建築物の安全確保のための体制の整備事業

構造設計者向け留意事項作成等事業

報告書

一般財団法人日本建築防災協会

図 1 伏図

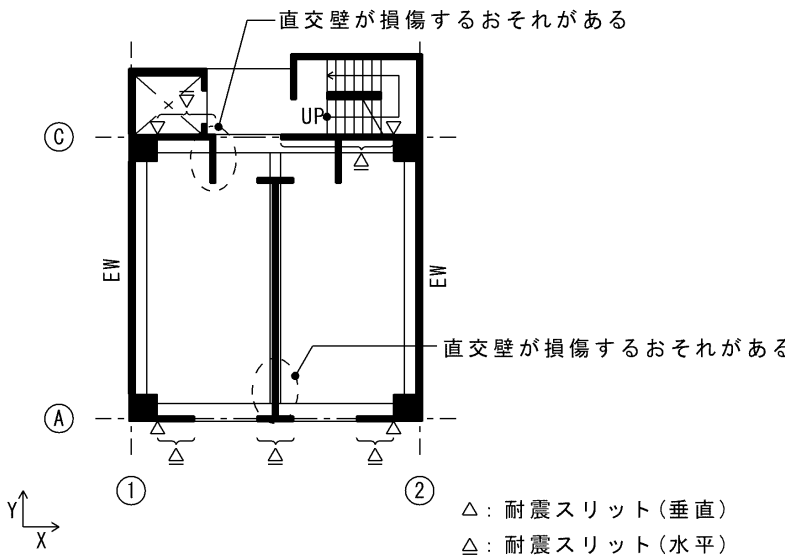
本件は、RC 造建築物の腰壁・そで壁等にスリットを設け非構造壁とする場合の地震時の脱落防止に関する課題である。以下、X 方向が純ラーメン、Y 方向が耐震壁付き架構の RC 造の共同住宅を事例として示す。X 方向については図 1 伏図に示すように、柱に取り付く全てのそで壁に垂直耐震スリットおよび水平耐震スリットが、東壁には水平耐震スリットが配されている。

しかしながら、図 2 に示す耐震スリットが配された東壁には直交方向に RC 造の壁が一体として接続しており、この RC 造の直交壁には耐震スリットが配されていない。このため、地震時において東壁の脚部に設けられている水平耐震スリットにずれ変形が生じた場合、そで壁および東壁に直交して一体に取り付いている RC 造壁脚部周辺や東壁と RC 造壁接続部に損傷が生じ、損傷した壁の一部が脱落するおそれがある。

また、図 3 に示すように、耐震スリットが配されたそで壁には階段が一体として取り付いており、この階段は床スラブに一体化されているため、そで壁脚部の耐震スリットにはずれ変形が生じず、耐震スリットが有効に機能しない可能性が高い。

耐震スリットを配する場合には、耐震スリットを配したそで壁や東壁に取り付く他の躯体の挙動も含めて理解して、適切に設計する必要がある。特に、垂直および水平の耐震スリットを配したそで壁の直交方向に RC 造の壁が取付くケースでは、過去の地震において被害が多く報告されているため、耐震スリットの設置の可否や直交壁にも水平スリットを設けることなども含めて慎重な検討が必要である。

また、耐震スリットを配した壁に隣接して階段がある場合には、階段を耐震スリットを配した壁と切り離す、或いは、耐震スリットの挙動を拘束しないような工夫を行ったうえで一体とすることが必要であり、そのような対応が難しい場合には、耐震スリットを設けないことも検討することが必要である。

図1 斜交ばりのはり主筋

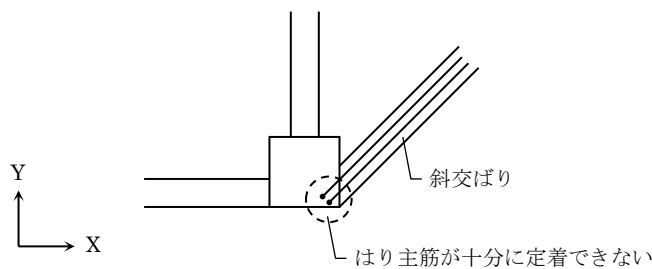
本件は、RC造建築物におけるはりの主筋の柱への定着に関する課題である。以下、図1に示すような斜交ばりを事例として示す。令第73条第3項の規定により、はりの引張り鉄筋（主筋）が40d（d：配筋の径）以上柱に定着していない場合は、所定の基準に従った構造計算によって構造耐力上安全であることを確かめる必要がある。図1に示すような斜交ばりはX、Y両方向の地震時において、大きな応力を負担するため、そのはり主筋は、特別な仕様としない限り柱に十分に定着できないと考えられるが、主筋に生じている応力が伝達できるかどうかの検討やはり主筋の柱はり接合部への定着（納まり図）等の詳細が示されていないかった。

日本建築学会の「鉄筋コンクリート造配筋指針・同解説(2021年版)」も含めて、市販されている配筋基準では、柱せいの0.75倍以上の直線の投影定着長さが必要となっており、このような斜交ばりのはり主筋の定着方法は明示されていないので、斜交ばりを有する建物でははり主筋の適切な定着方法を、適切な根拠とともに設計図書に明記し、設計で想定している主筋応力が伝達できるか、実際に配筋できるかを確認する必要がある。

図1 Y方向軸組図

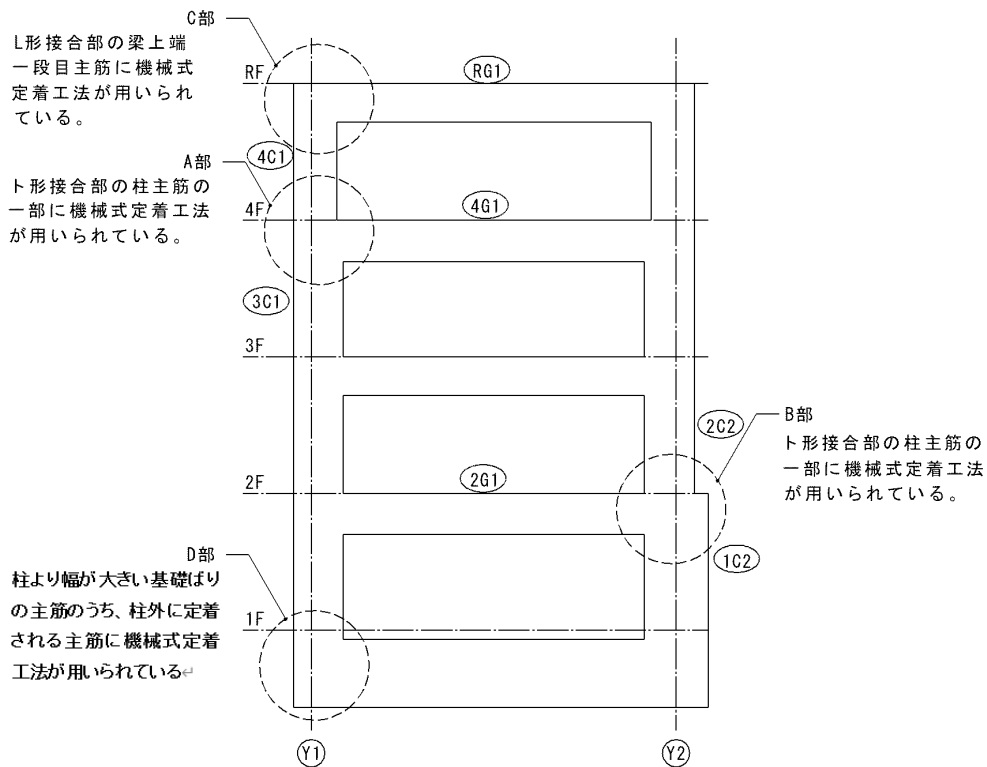
図1の架構では基礎ばりを含むすべてのはり主筋および一部の柱主筋に機械式定着工法が用いられている。

機械式定着工法は、令第73条第3項ただし書きに基づく平23建告第432号第2の規定に従い、特別な調査又は研究の結果に基づき鉄筋の抜け出し及びコンクリートの破壊が生じないことが確認されたものとして技術評価を受けているが、図1のA部およびB部はト形接合部であるものの、一部の柱主筋にも機械式定着工法が用いられており、また、最上層の柱はり接合部であるC部のL形接合部では上端1段目主筋にも機械式定着が用いられており、評定書に規定されている適用範囲外の可能性がある。

また、図1のD部では、基礎ばり幅が柱幅よりも大きいため柱内に納まらない基礎ばりの一部主筋に機械式定着が用いられている。この納まりでは直交ばりに定着されることになる主筋は所定の定着長さが確保できない可能性がある。

実験により鉄筋の一般的な定着方法と同等であることが確認されたものとして用いる柱およびはりの機械式定着板の使用範囲は、当該工法の評定書に定められた適用範囲とする必要がある。本工法の標準図に規定されていない部位に機械式定着板を用いる場合には、評定機関およびメーカーに評定範囲かどうかを確認する必要がある。

図 1 基礎伏図

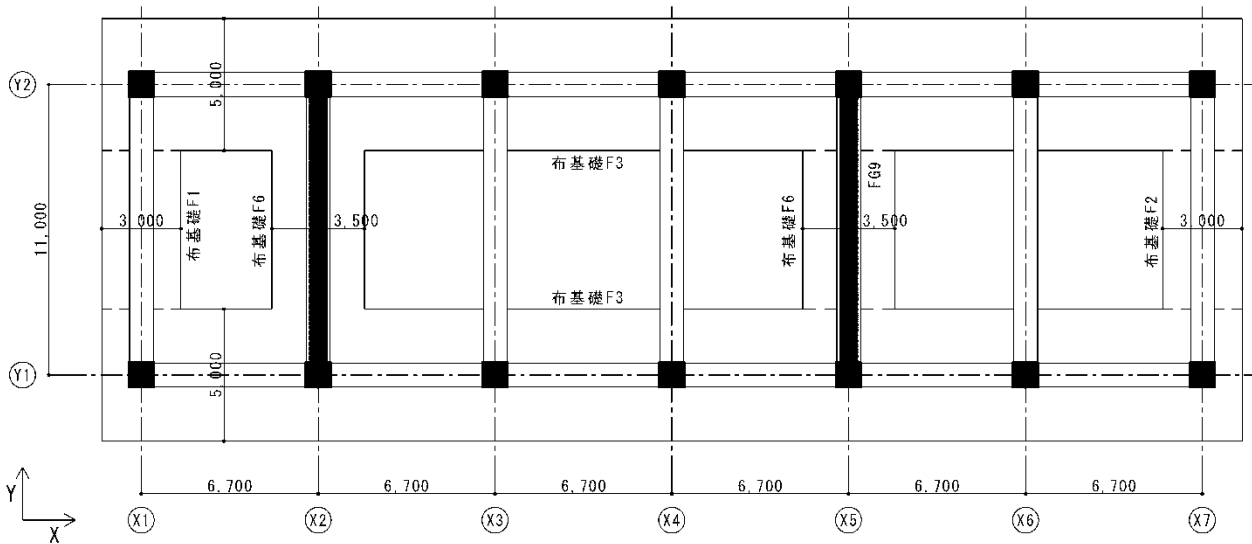
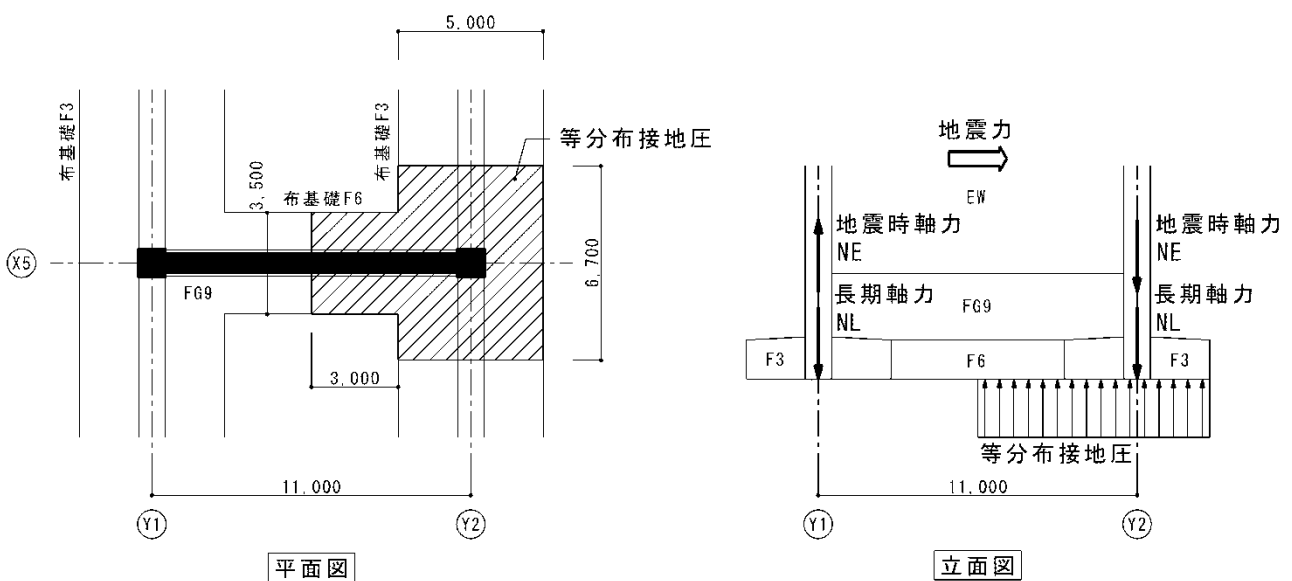
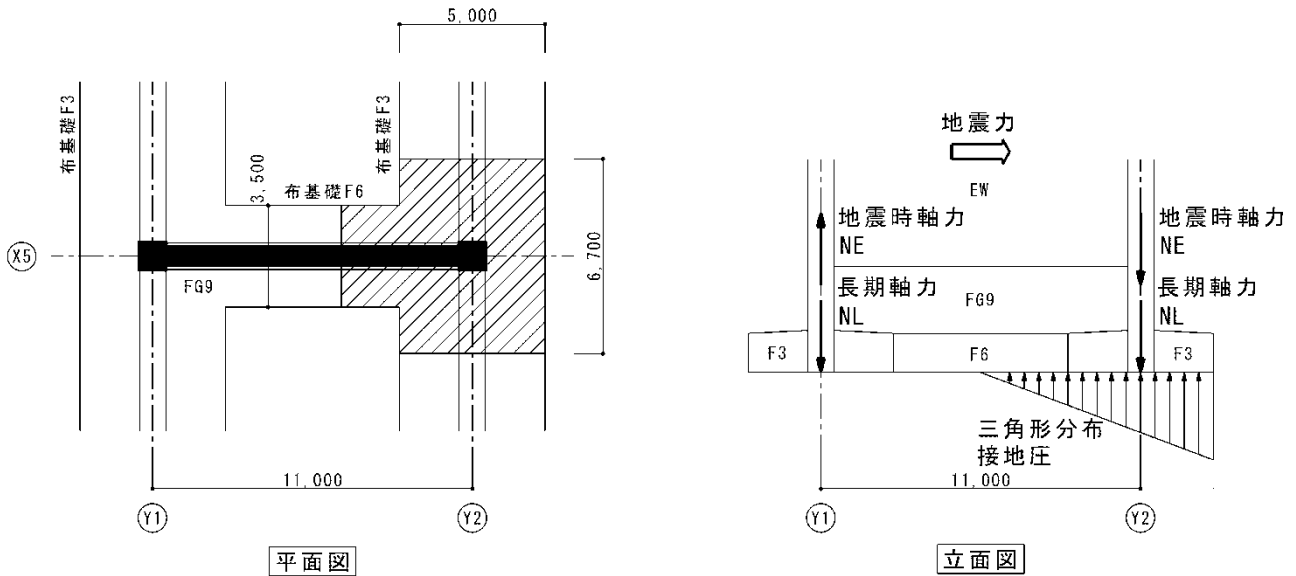
本件は、一次設計（令第 82 条第一号～第三号に規定する許容応力度計算。以下同じ。）における直接基礎の地震時接地圧分布を算定する場合の課題である。以下、**図 1** の基礎伏図に示す幅の広い布基礎を有する RC 造建築物を事例として示す。

Y1 通りと Y2 通りの布基礎 F3 を、両妻面の X1 通りと X7 通りの布基礎 F1 および F2 で連結し、さらに、厚い耐震壁下の X2 と X5 通りの布基礎 F6 でも連結している。このように布基礎の幅が広く、かつ直交する布基礎により連結しているにもかかわらず、本事例では各布基礎の接地圧を等分布として、幅方向の不均等な接地圧分布や連結された影響等を考慮せず、**図 2** に示すように Y 方向の地震時における短期接地圧を圧縮側柱下の支配面積における等分布荷重として算定し検定していた。

幅広の布基礎で更に連層耐震壁下で連結しているような場合、各布基礎が一体となることで各布基礎間に連続的な接地圧分布が生じ、べた基礎と同様な接地圧分布となると考えられるが、基礎幅内の不均等な接地圧分布を考慮しない一般的な布基礎としての設計を行うと、接地圧や基礎の断面設計が危険側となる。たとえば、本事例の基礎に生じる短期接地圧をべた基礎として算定すると、**図3**に示すように最大接地圧は**図2**の等分布として計算した接地圧よりも大きくなるため、地盤の短期許容応力度を超える可能性があることに注意が必要である。

図 1 敷地地盤概要

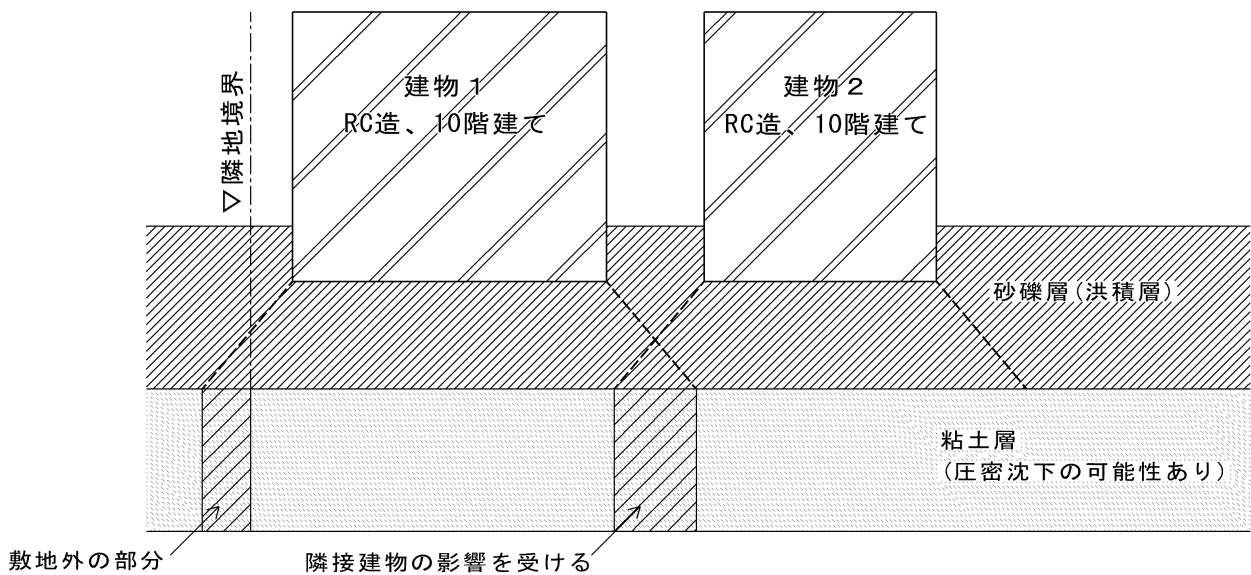
敷地の地盤は建物基礎底 GL=-7.0m までは N 値が 50 以上の砂礫層（洪積層）があり、それ以深に N 値が 4～7 の粘土層（層厚=10.00m 程度）が存在する。

粘土層の沈下についての検討では、それぞれの建物において建物底面積から広げた面積で粘土層上面の応力度を算定し、圧密降伏応力度以内であることを確認しているが、隣接する建物の地中応力の影響は考慮されていなかった。

支持地盤に圧密沈下の恐れがある層がある場合、この層に加わる地中応力を建物底面積から 45° で広げた面積を用いて算定することはできるが、この際には隣接する建物による地中応力の増加等の影響も考慮して検討すべきである。

また、この地中応力算定用の面積に、将来他の建物が建つ可能性がある敷地外の部分を含めることには、上記の観点からの注意が必要であり、このことを建築主に説明する必要がある。

図 1 フーチングの許容せん断力の算定

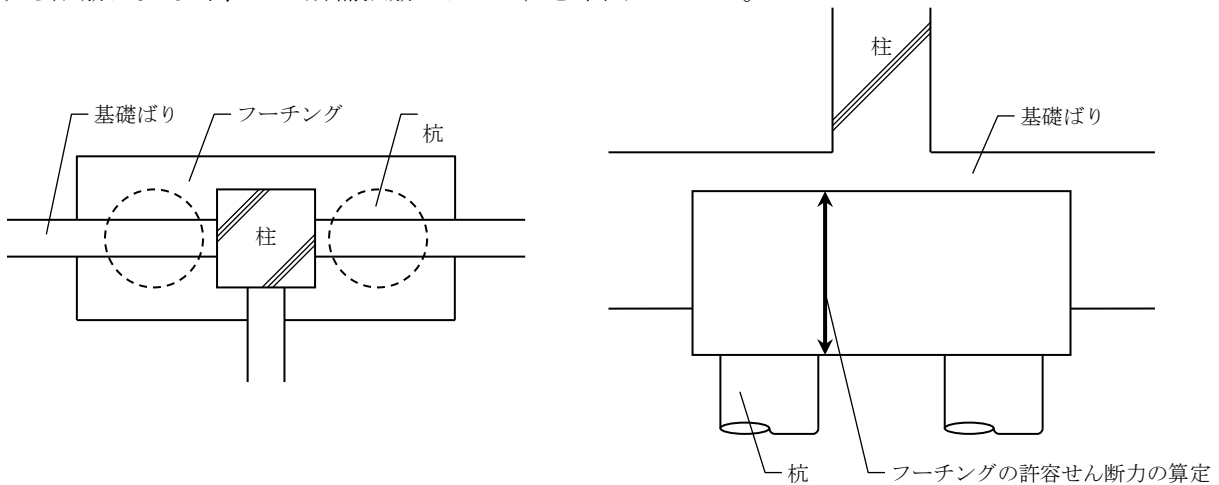
本件は、柱の下部に 2 本の杭が設けられ、基礎フーチングに作用するせん断力に対して一次設計を行う場合の課題である。以下、**図 1** に示す 2 本打ち杭を有する RC 造建築物を事例として示す。本事例では日本建築学会の「鉄筋コンクリート構造計算規準・同解説（2018）」に準拠して設計を行っているが、杭と柱間のフーチングに生じるせん断力に対する許容せん断力について、せん断スパン比による割増し係数（ $\alpha$ ）として最大値である 2.0 を用いて算定している。なお、この事例においてはせん断補強筋に該当する配筋は少なく、せん断補強筋比は 0.2% を下回っていた。

日本建築学会の「鉄筋コンクリート構造計算規準・同解説（2018）」における杭基礎の基礎スラブの断面検討では、許容せん断力  $Q_A$  を算定する際に  $\alpha > 1.0$  となるためには、基礎スラブのせん断補強筋比  $p_w$  は 0.2% 以上としなければならない。また、基礎スラブのせん断補強筋は基礎スラブせいの 1/2 以下の間隔とし、せん断補強筋の端部は、135° 以上折り曲げて定着するか、継手を設けて接合しなければならない。

図 1 基礎伏図

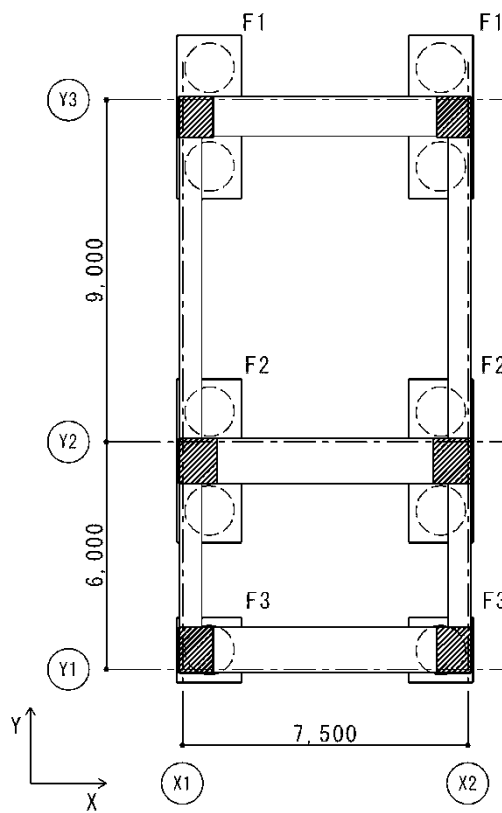
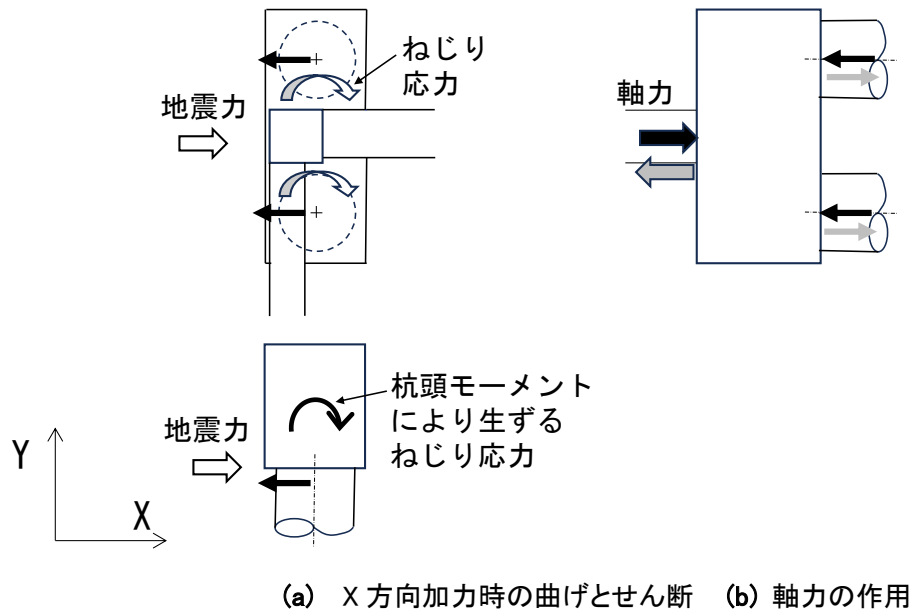
本件は、柱の下部に 2 本の杭が設けられ、杭頭曲げモーメントによるねじり応力が作用する基礎フーチングを有する建築物において一次設計を行う場合の課題である。以下、**図 1** の基礎伏図を有する地上 10 階建ての RC 造建築物を事例として示す。本事例では、基礎伏図に示す杭 2 本打ちの基礎フーチングに対して、せん断力、曲げモーメント、および杭頭曲げモーメントによるねじり応力のそれぞれ単独の応力に対しては検討されているが、曲げモーメントとねじり応力、せん断力とねじり応力の複合応力に関する検討がなされていなかった。

杭 2 本打ちの基礎フーチングは、X 方向の地震時に作用する杭頭曲げモーメントは基礎フーチング断面のねじり応力で基礎ばりあるいは柱に伝達させ、杭頭せん断力はフーチングの水平面内せん断力と曲げ応力で柱に伝達させなければならない (**図 2(a)**)。なお、長期および地震時に作用する杭の軸力により、フーチングには鉛直面内のせん断力と曲げ応力も生じている (**図 2(b)**)。つまり、基礎フーチング断面には、曲げモーメントとせん断力とねじり応力が同時に作用していることになる。そのため、曲げモーメントとねじり応力、せん断力とねじり応力等の複合応力に関する検討が必要となる。

図1 基礎フーチング

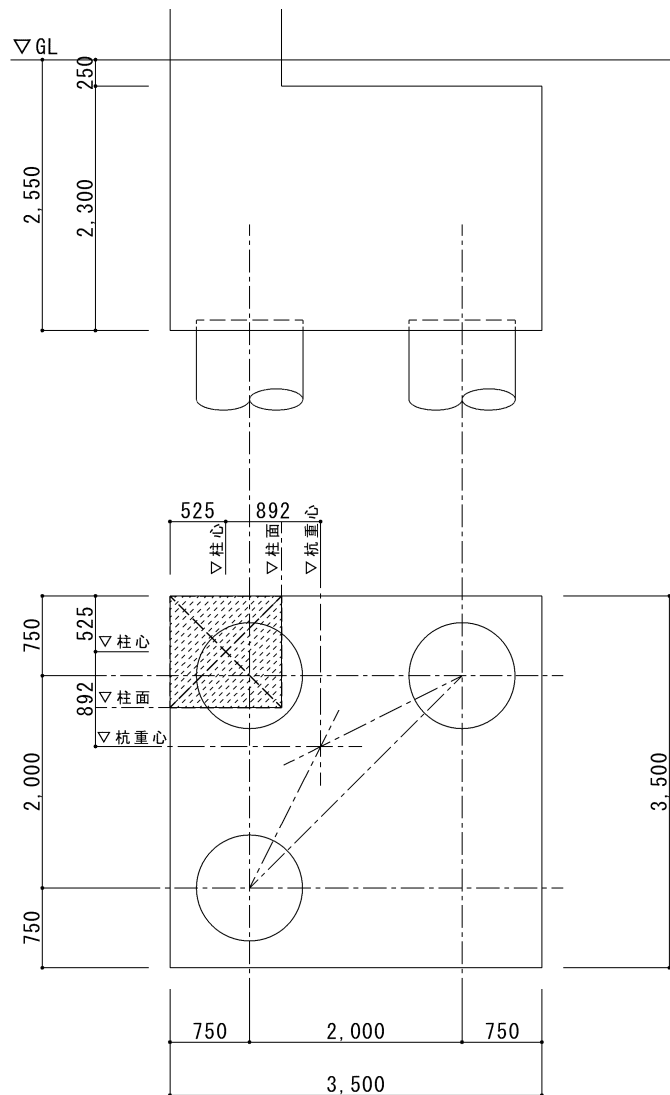
本件は、柱の下に複数本の杭が偏心して設けられたフーチングの一次設計を行う場合の課題である。以下、図1の基礎フーチングを事例として示す。本事例の基礎フーチングでは、各々の杭心と柱心が偏心している。本事例の基礎フーチングでは、各々の杭心と柱心が偏心しており、短期設計時に杭に作用する引張力により基礎フーチング上端に生ずる応力に対する検討が必要である。

本事例で利用する一貫計算プログラムではその検討が行われなため、別途検討として、3本の杭それぞれに作用する軸力によって生ずる曲げモーメントに対する基礎フーチングの断面算定が必要であるが、本事例では3本の杭の軸力の重心位置とX・Y方向それぞれの柱面との距離に、杭3本の軸力の合計を乗じることで生ずる曲げモーメントに対する断面算定しか行われていなかった。

複数本の杭を有する基礎フーチングでは、それぞれの杭の軸力を柱に伝達する必要がある。基礎フーチングの上下主筋の断面算定にあたっては複数杭の軸力の合計によって検討を行うことは危険である。この算定方法では杭軸力の重心位置が柱内となってしまった際には、基礎フーチングには曲げモーメントが生じないことになってしまう。なお、基礎フーチングの設計には各杭の軸力により生じる応力だけでなく、各杭の杭頭曲げを基礎ばりあるいは柱に伝達させる際に生じる応力も合わせて考慮する必要がある。

図 1 一般的な拡頭部配筋要領図

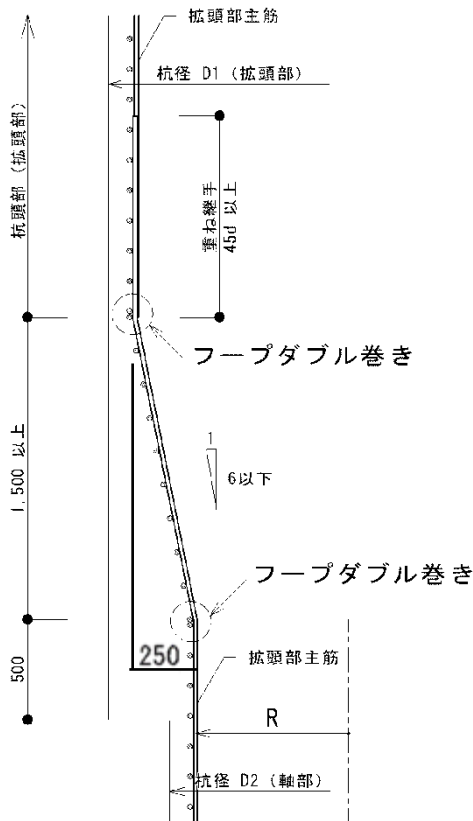
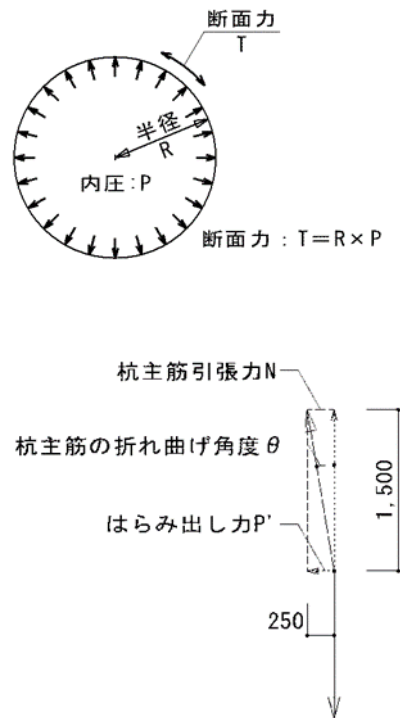
拡頭部の詳細として図 1 に示す配筋要領図が添付されている。2 か所のフープダブル巻きのうち、上方は主筋が杭中心方向へ曲がろうとするため問題はないが、下方のフープダブル巻きの補強筋には、杭主筋の引張力によりリング状の引張力が作用し、はらみ出す可能性があるが検討が行われていなかった。

太径の鉄筋が使用されている杭主筋 (D35 等) の折り曲げ箇所のはらみ出し力より補強筋 (フープダブル巻き: 2-D13 等) に生ずる引張力を、参考として図 2 に示す考え方で算定すると、一次設計時の杭主筋の引張力により補強筋に生ずる引張力は、補強筋の許容応力度を超える可能性があるため注意が必要である。

近年、太径の杭主筋が使用されることが多々あり、標準部のフープ筋のダブル巻き程度では耐力が不足する場合もあるため、計算で確認するなどの検討が必要である。

図1 基礎断面図

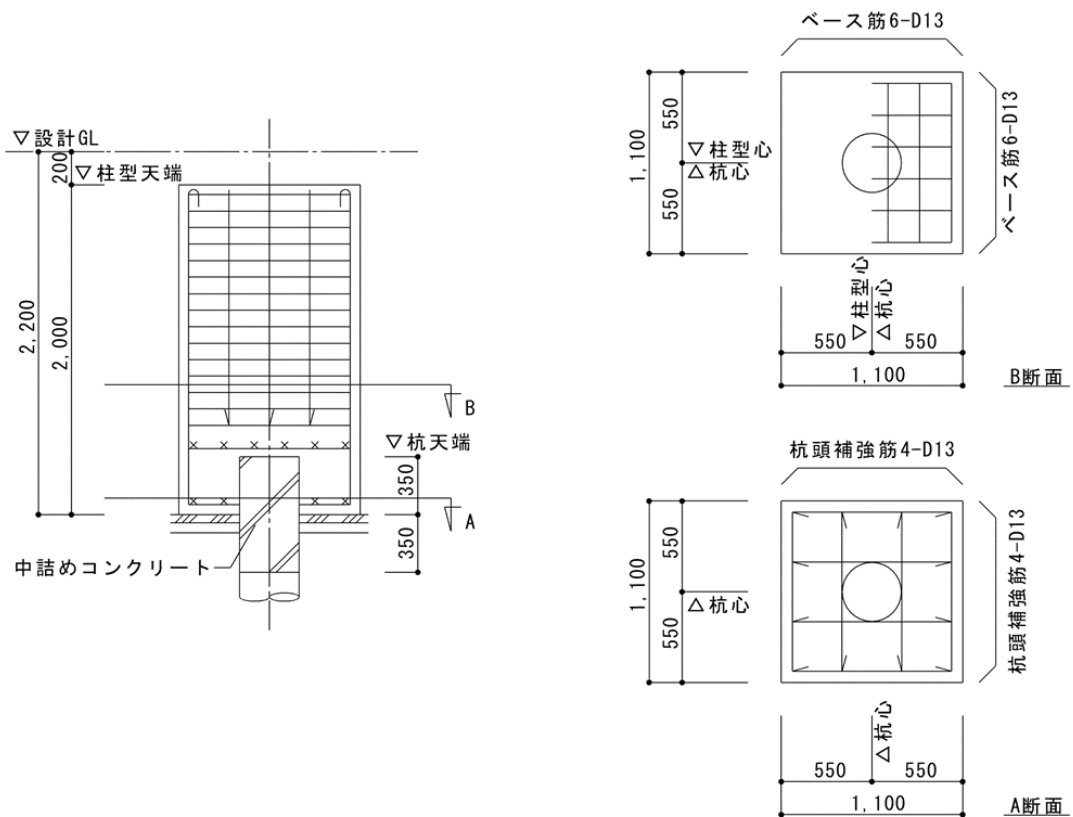
本件は、鋼管杭を採用した際の杭頭接合部の一次設計に関する課題である。以下、図1の杭頭仕様のRC造建築物を事例として示す。本事例では、杭は鋼管杭（φ=355.6mm）で、フーチングとの接合方法は、杭頭補強筋を設けずに杭をフーチング内に350mm埋め込み、フーチング下面から下に350mmまでを基礎と同強度のコンクリートで中詰めしている。なお、杭頂部には蓋板は設けられていない。

軸力に対して安全性が検討された、鋼管杭とコンクリートのずれ止めがないにもかかわらず、鋼管杭の中詰めコンクリートと鋼管の付着検討がないため、この埋め込み長さで鉛直力が鋼管に伝達可能であるかが確認できない。

杭頭接合部には常時および地震時に、上部架構からの軸力（圧縮、引張）、せん断力、ならびに杭頭曲げ応力が作用する。特に常時作用する鉛直力が杭に伝達できるかは重要である。小口径鋼管杭では、これまで各メーカーとも杭頭仕様に関する明快な標準図や計算指針がなく、杭頭部接合例標準仕様図が掲載される程度である。設計者は鉛直力伝達について確認することが必要である。なお、最近では小口径鋼管杭に関して、ずれ止めが記述された杭頭部の標準図が発行されているメーカーもある。

図1 基礎伏図

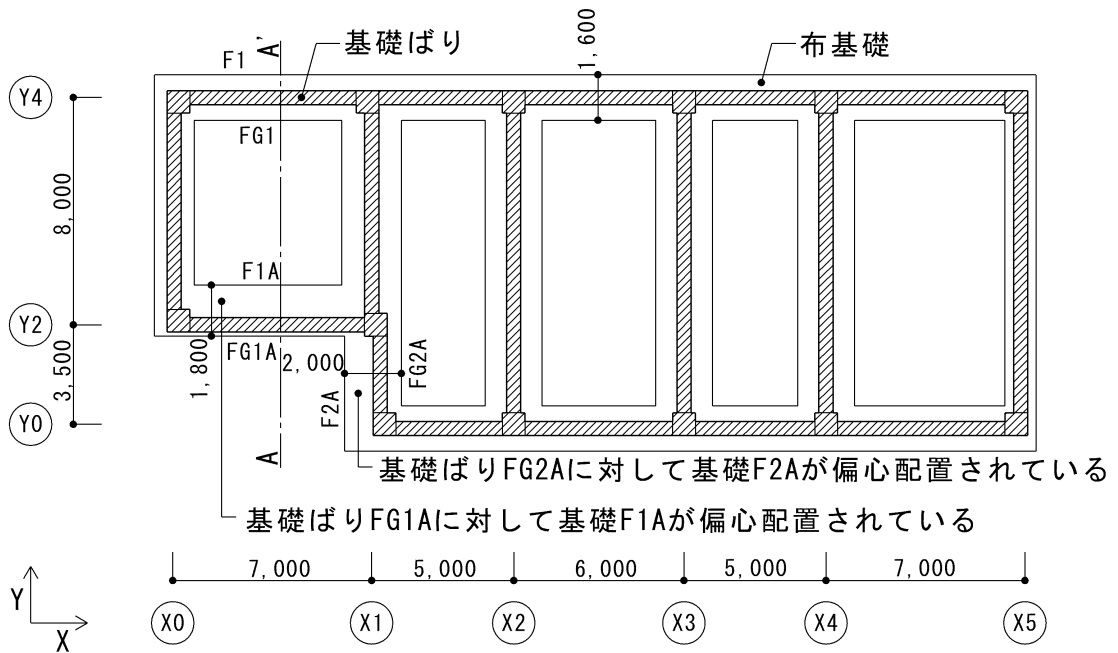
本件は基礎ばりが偏心して取りつく布基礎の一次設計を行う場合の課題である。以下、図1の基礎伏図に示すようなRC造建物の布基礎を事例として示す。本事例は、布基礎の大半は、基礎幅の中央部に基礎ばりが配されており対称形の基礎となっているが、一部の布基礎（F1A、F2A）は基礎ばりに対して基礎が偏心して配された偏心基礎となっている。

しかしながら、これらの偏心基礎により基礎ばりに作用するねじれに対する検討がなされていなかった。

布基礎を計画する場合、布基礎の中央部に基礎ばりを配して上部構造から伝達される鉛直荷重を均等に地盤に伝えることが望ましい。敷地条件により基礎ばりに対して布基礎を偏心配置している場合には、基礎ばりに作用するねじれ応力の検討、このねじれ応力を直交する基礎ばりに伝達できるかなどの検討を行う必要がある。

図1 軸組図

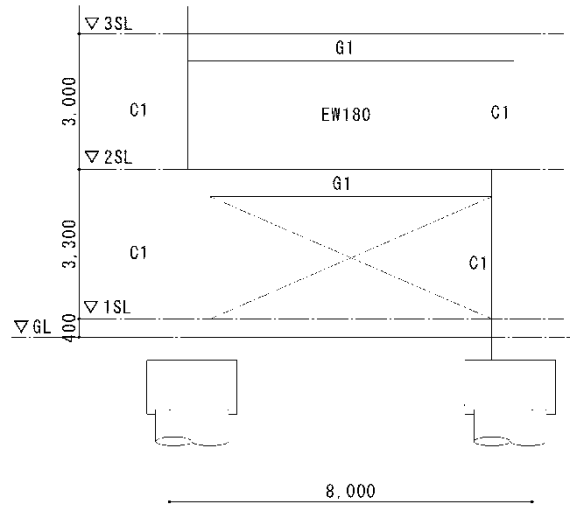
本事例では1階の耐力壁がないために1階の柱が2階の柱に比べて断面寸法ならびに配筋とも非常に大きくなっている。

配筋標準図には一般的な柱はり接合部の配筋方法が示されていたが、1階柱頭で柱の断面寸法および配筋が大きく変化する部分の配筋詳細図がなく応力の伝達方法について検討されていなかった。

下階壁抜け架構などにおいて、耐力壁の無い階の柱断面寸法ならびに配筋量が上階に比べ著しく大きくなり、柱はり接合部が特殊な配筋となる場合は、標準図だけでは配筋方法を把握することができないため、応力伝達や主筋の納まりを検討し配筋詳細図を示す必要がある。

図 1 軸組図

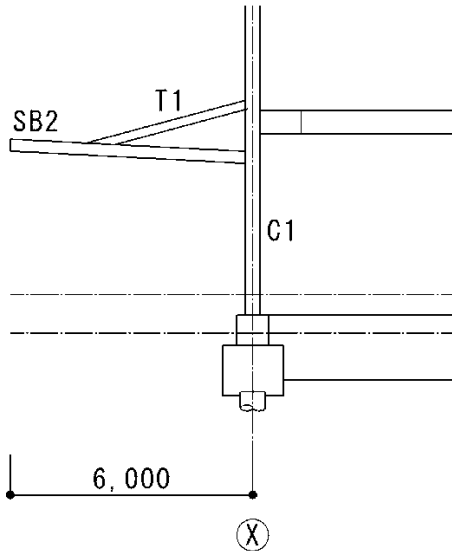
図 1 の底には、冷間成形角形鋼管の C1 柱 (□-350×350×16) からはね出した SB2 小ばり (H-294×200×8×12) に支えられた折板が敷かれており、SB2 小ばりは中央付近を T1 吊り材 (φ-216.3×6) で吊られている。しかしながら、構造計算書には底の地震時の鉛直震度や風の吹き上げに対する検討が見当たらなかった。また、表 1 に示す底部分の断面表には、T1 吊り材の部材は示されているものの、吊り材の位置やその接合部詳細が示されておらず、詳細図も見当たらなかった。

底のはね出し長さに係わらず、常時荷重や風荷重に対して許容応力度計算を行う必要がある。はね出し長さが 2.0 m を超える場合には、地震時の鉛直震度に対する検討も必要である。本事例のように、はね出し長さが大きな底には風荷重時に吹上げや吹下げによる大きな荷重が作用するので、構造検討を行った上で部材断面表に加えて柱などへの接合詳細を明示する必要がある。
